改善箇所説明図

基準不適合箇所

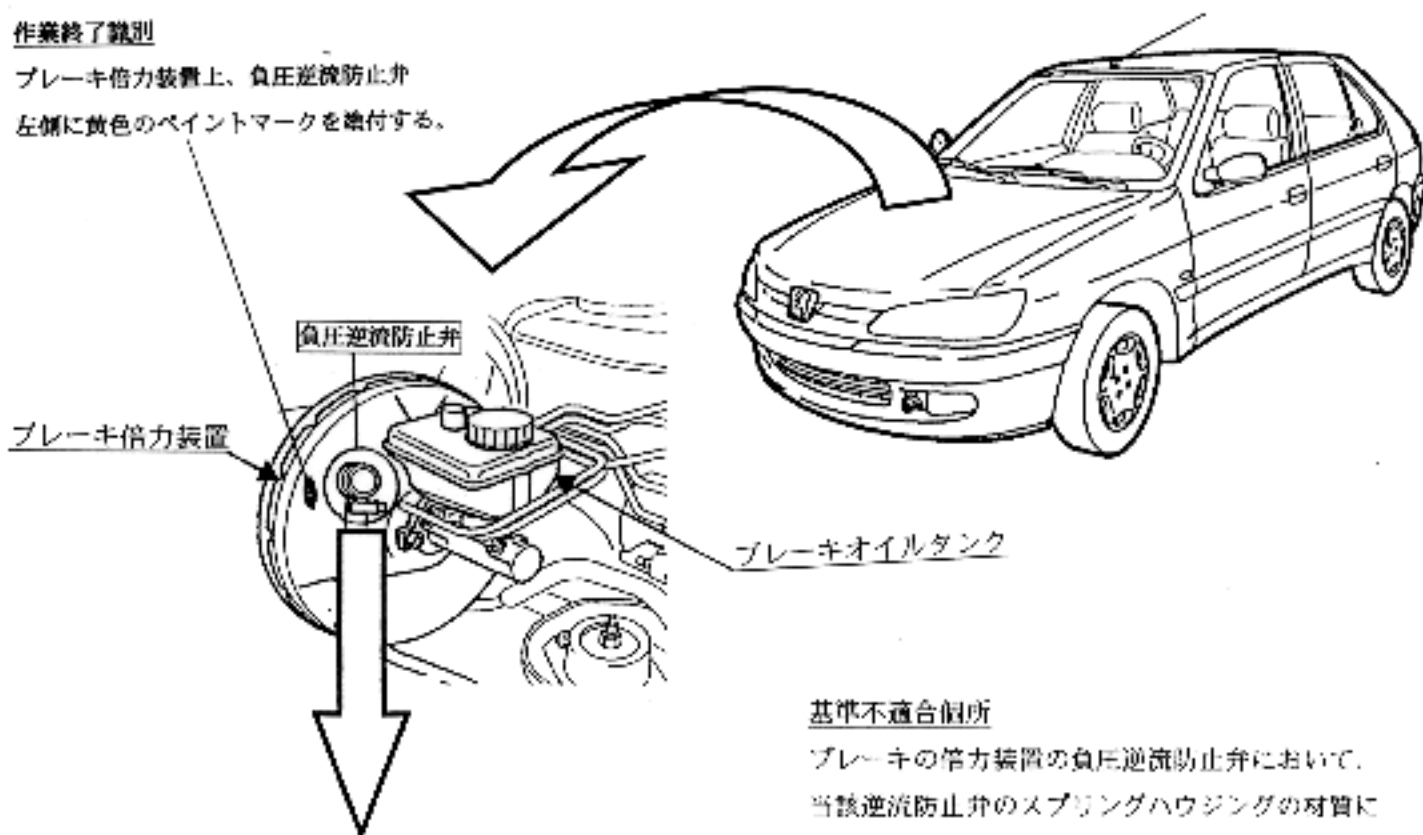
ブレーキの倍力装置の負圧逆流防止弁において、当該逆流防止弁のスプリングハウジングの材質に一部不適切なものがあり、当該ハウジングが破損し、その破片が負圧回路を塞ぎブレーキ倍力装置の機能を低下させ、最悪の場合、ブレーキペダルを短時間に繰り返し操作した際、制動力が低下するおそれがある。

ブレーキ倍力装置上、負圧逆流防止弁
左側に黄色のペイントマークを塗付する。

全車両、ブレーキの倍力装置の負圧逆流防止弁を点検し、不具合品が装着されていた場合は良品と交換する。

良否判定

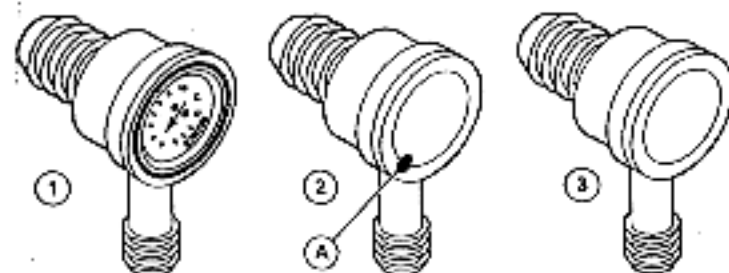
- ①文字が型打されているへこんだ形状のバルブ
- ②A部に黄色あるいは黄色と青のマーキングがある平らな形状のバルブ
- ③文字やマーキングの無い平らな形状のバルブ

③の形状のバルブのみ交換する。
